まちづくり条例に基づく報告書

該 当 条 文	☐ 第 2 5 条（大規模土地取引行為） ☐ 第 2 6 条（大規模開発事業） ☒ 3 6 条（中規模開発事業） ☐ 第 4 8 条（適用除外） ☐ そ の 他 （ ）
土地所有者	住所：神奈川県川崎市幸区堀川町 580 番地 氏名：株式会社 プロスパイラ 代表取締役 斧 純也
土地の所在	鎌倉市台一丁目 346 番 1 外 4 筆
面 積	4674.94 m ²
報 告 内 容	別紙の通り

報告内容

土地利用計画図 S=1/500

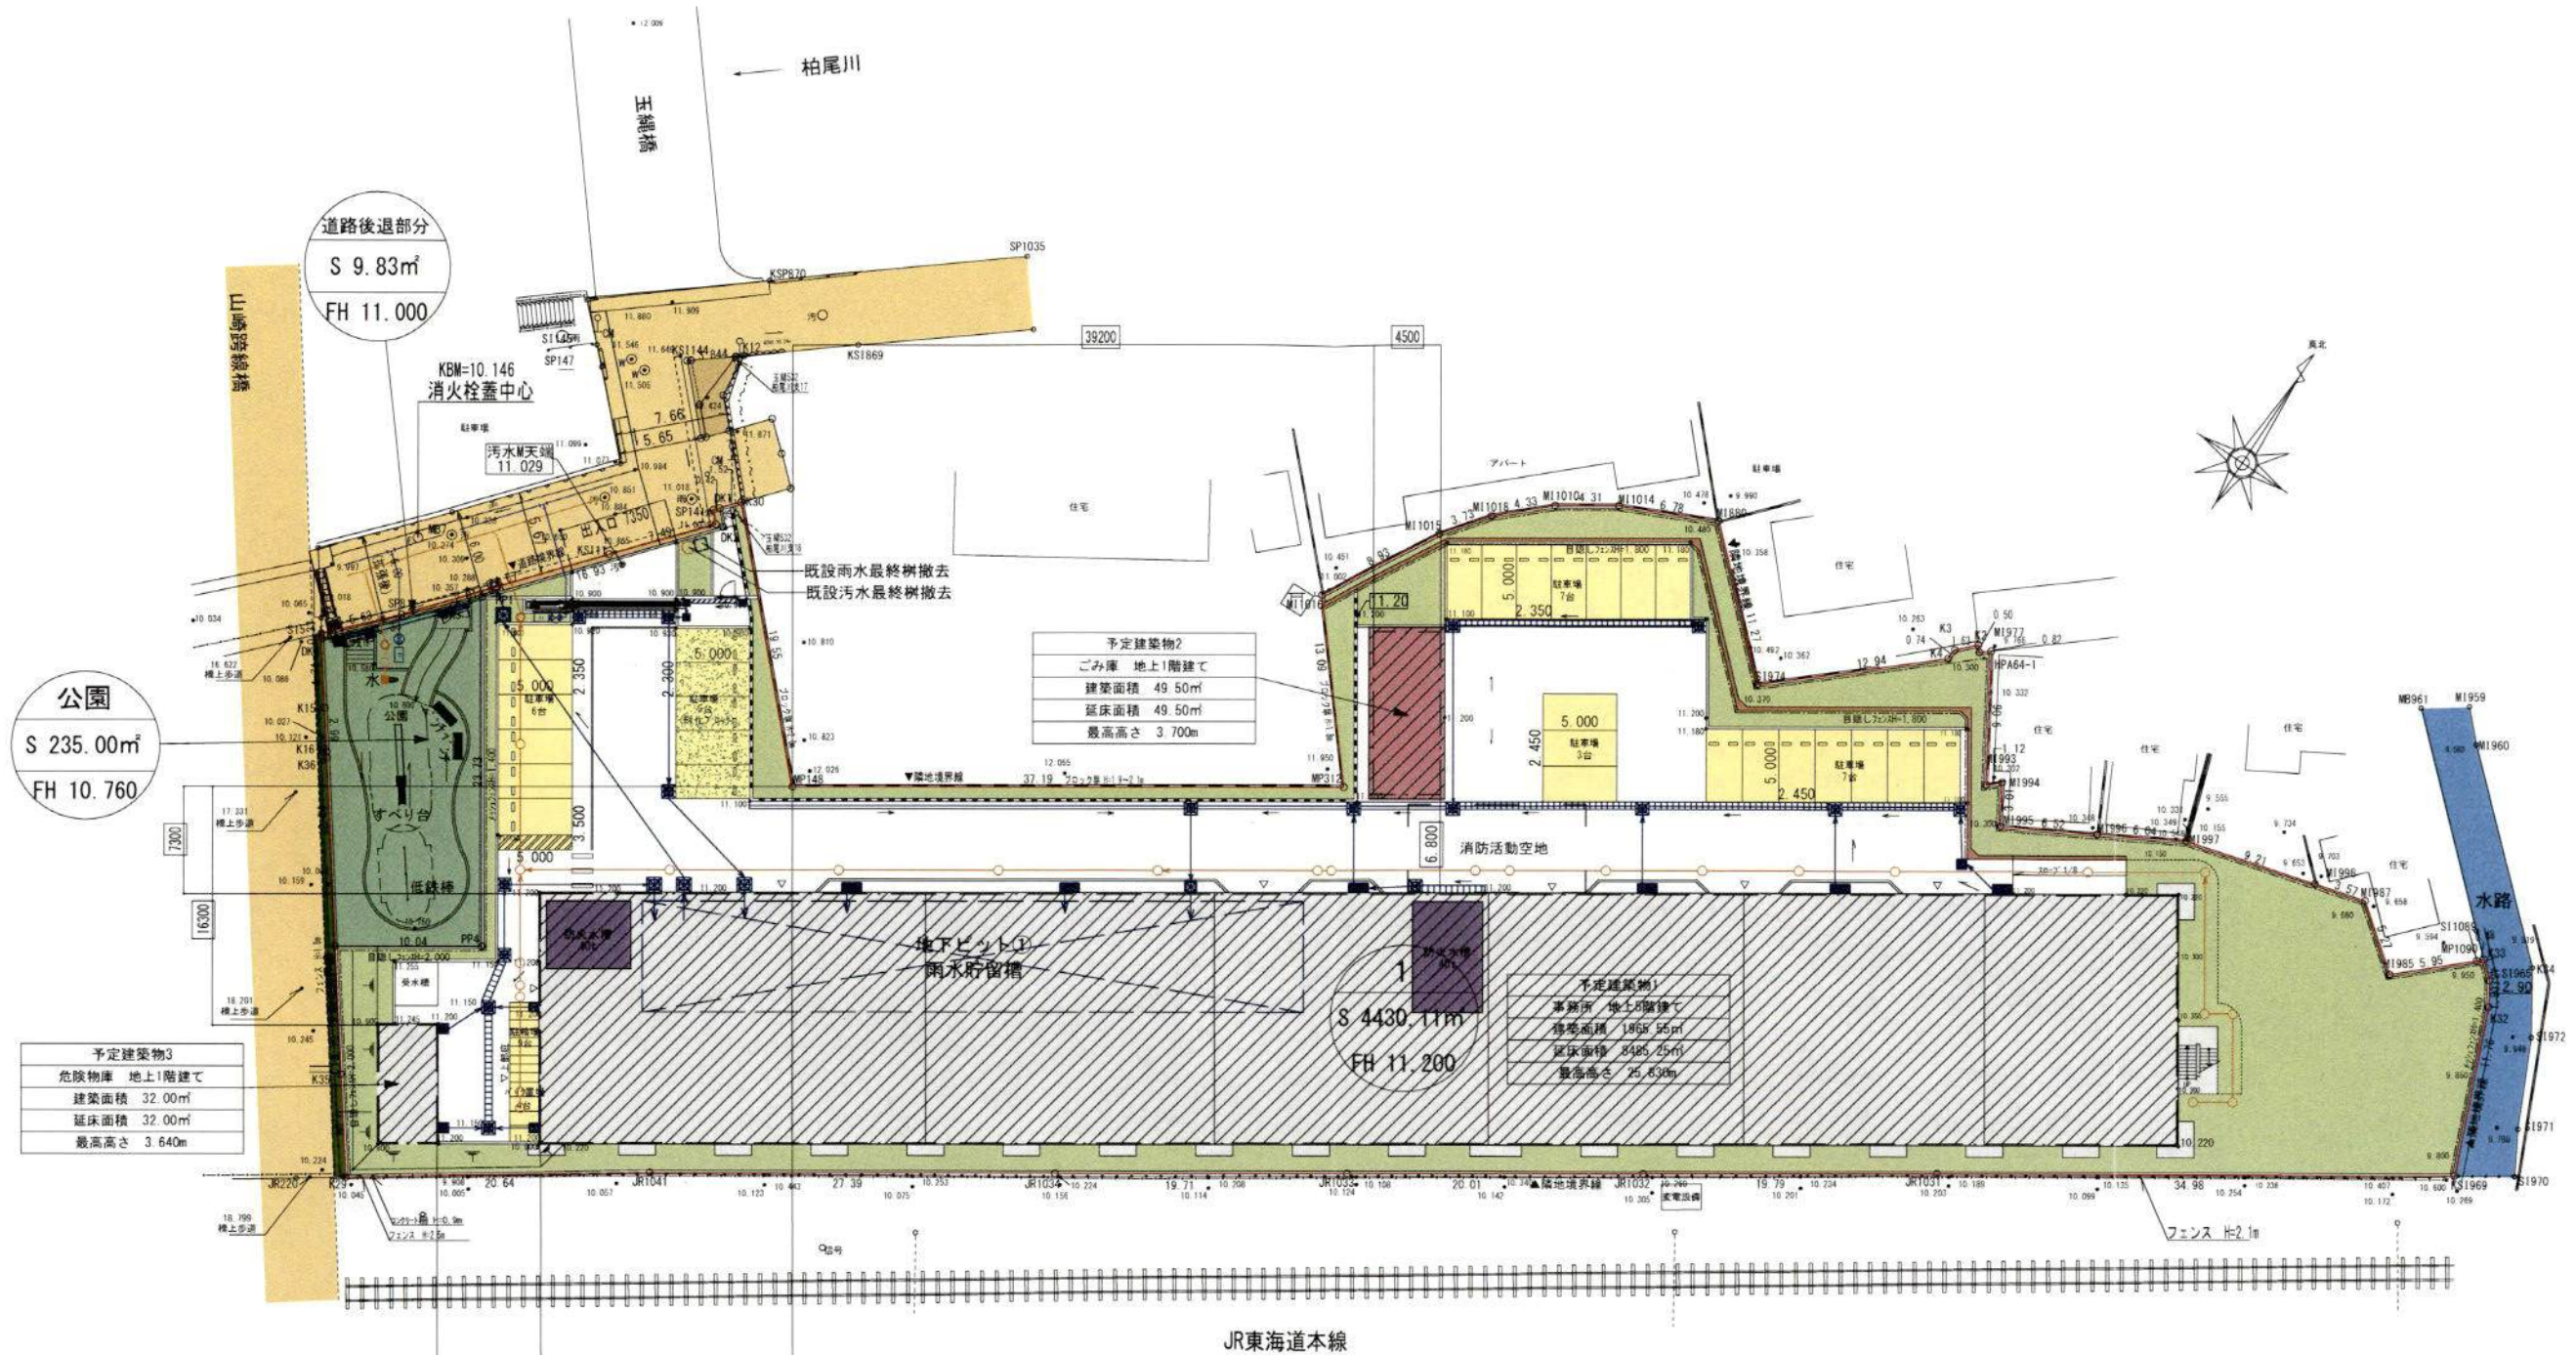
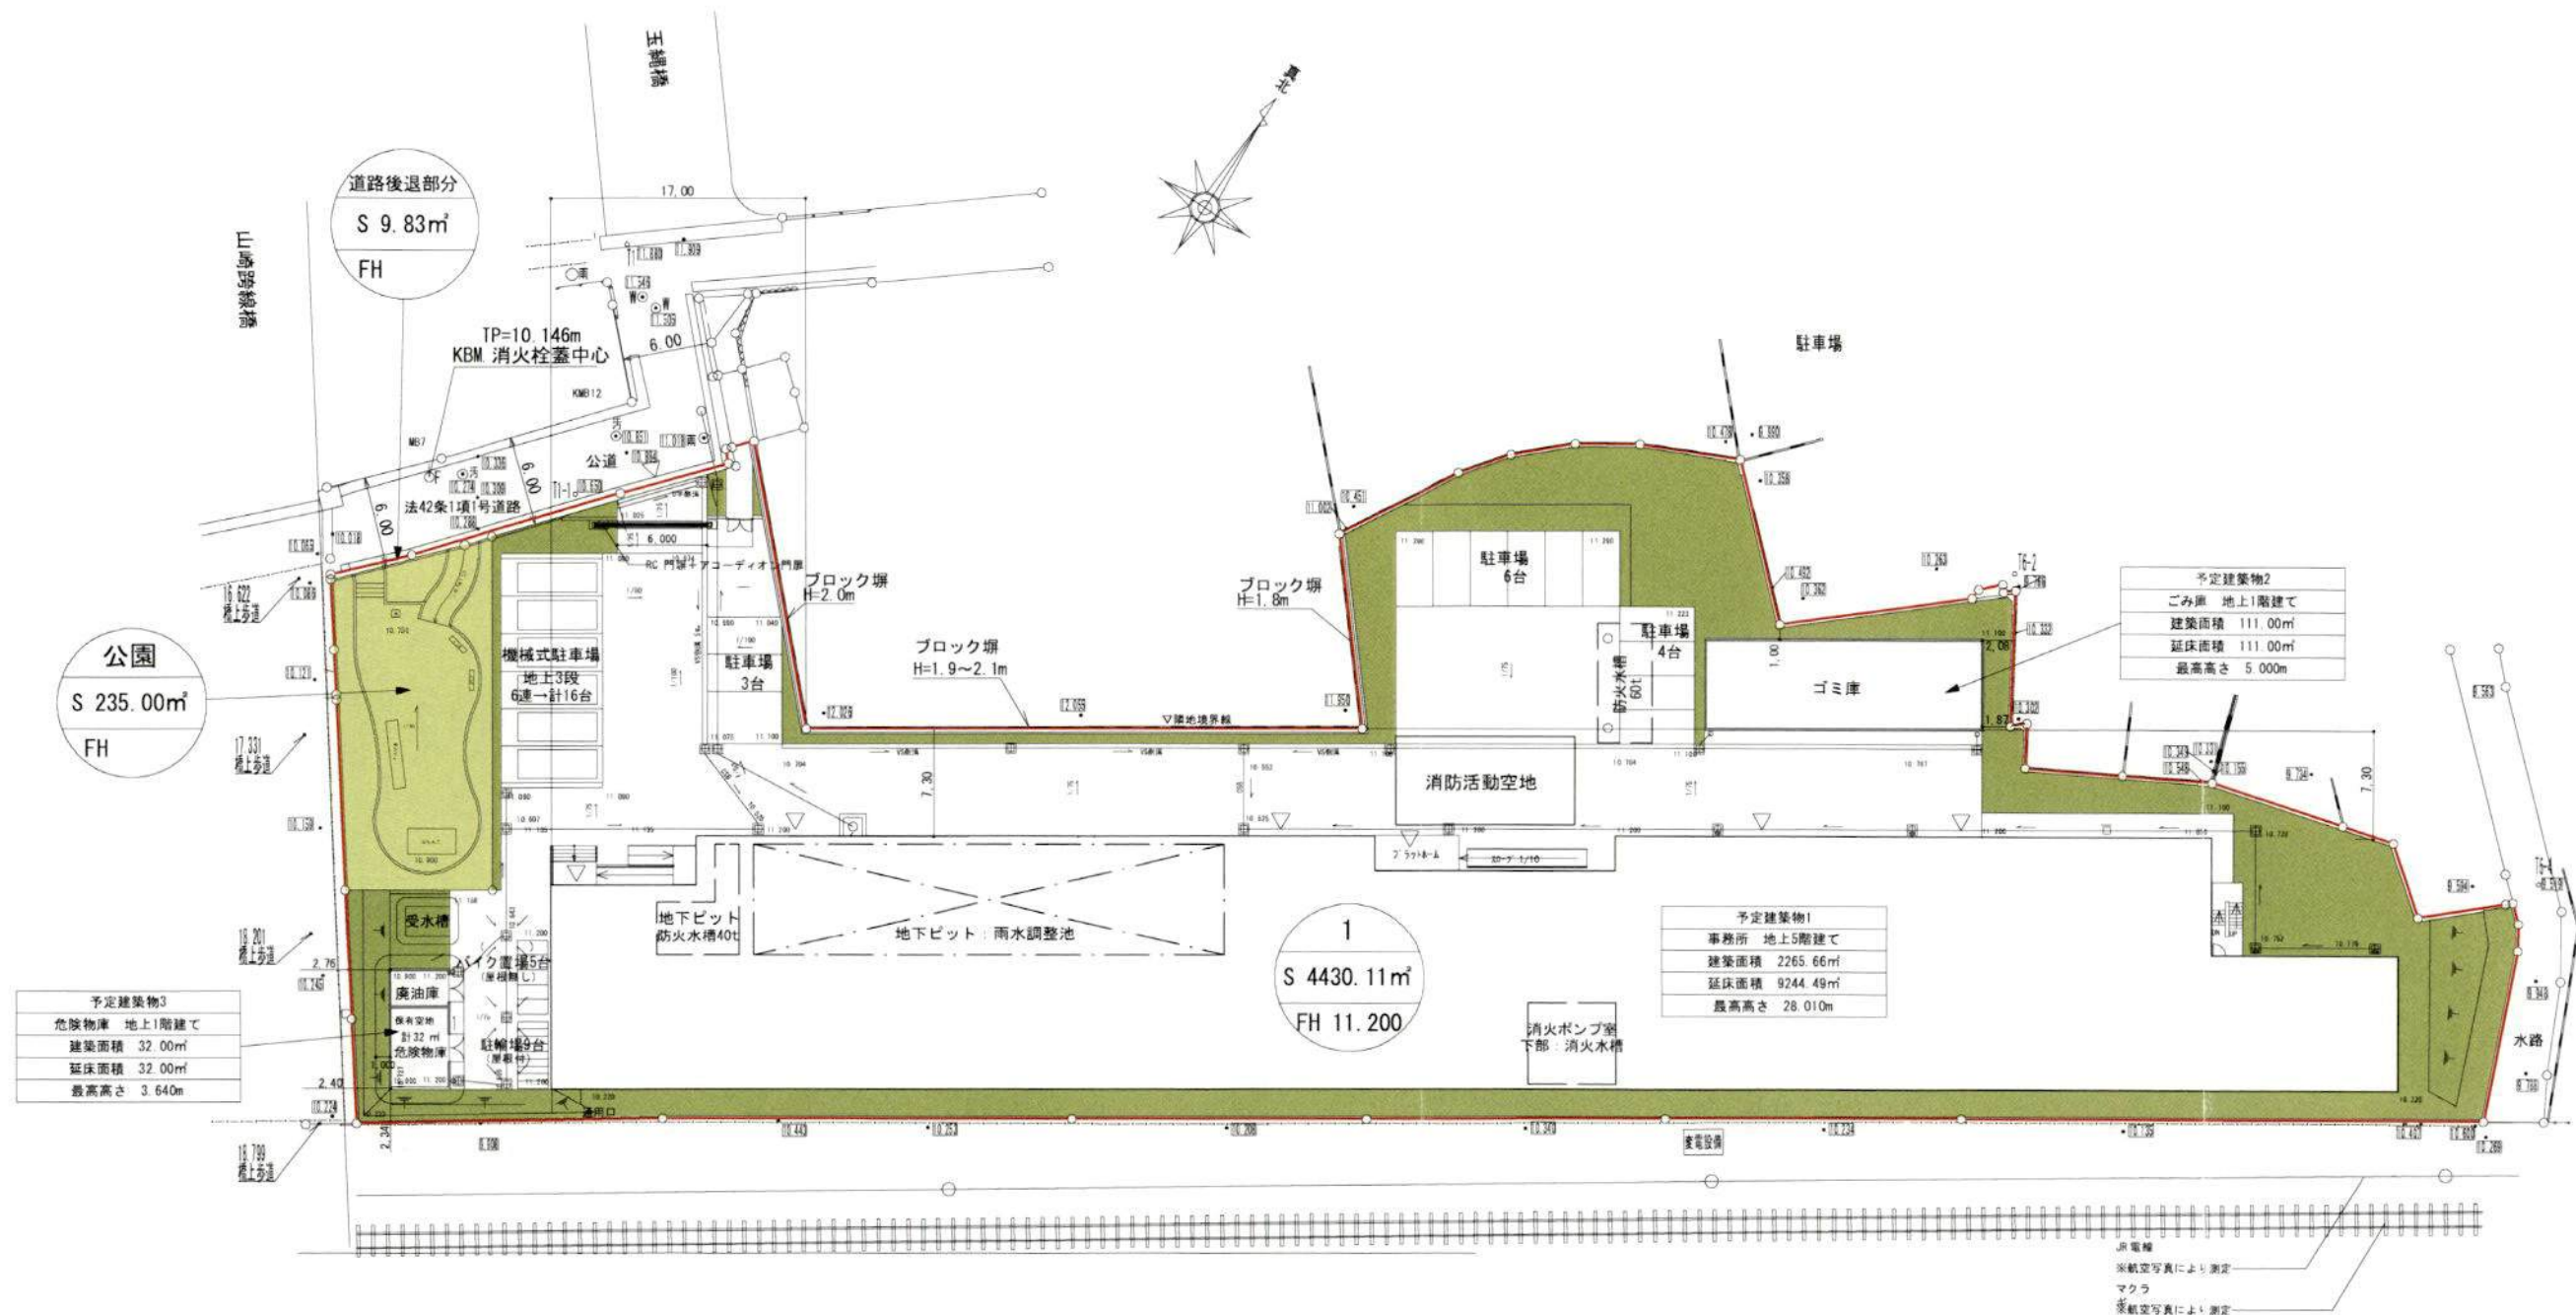
- ・北側隣地境界に設置予定の擁壁を境界より宅内側に移動。
- ・北西側隣地の宅盤に合わせる様、接する隣地宅盤のレベルまで下げる計画に変更。
- ・造成計画の変更に伴い、切土量 433.46m^3 から 1430.11m^3 、盛土量 398.58m^3 から 200.25m^3 に変更
- ・ゴミ庫の位置、向き及び大きさ、高さの変更。
- ・作動時、音が発生する、機械式駐車場を取り止め、平置きに変更。
- ・防火水槽の建物地下と単体地下式の単体地下式を取り止め、建物地下2基に変更。
- ・建物計画を建築面積、延べ面積、最高高さを以下の通り変更しました。
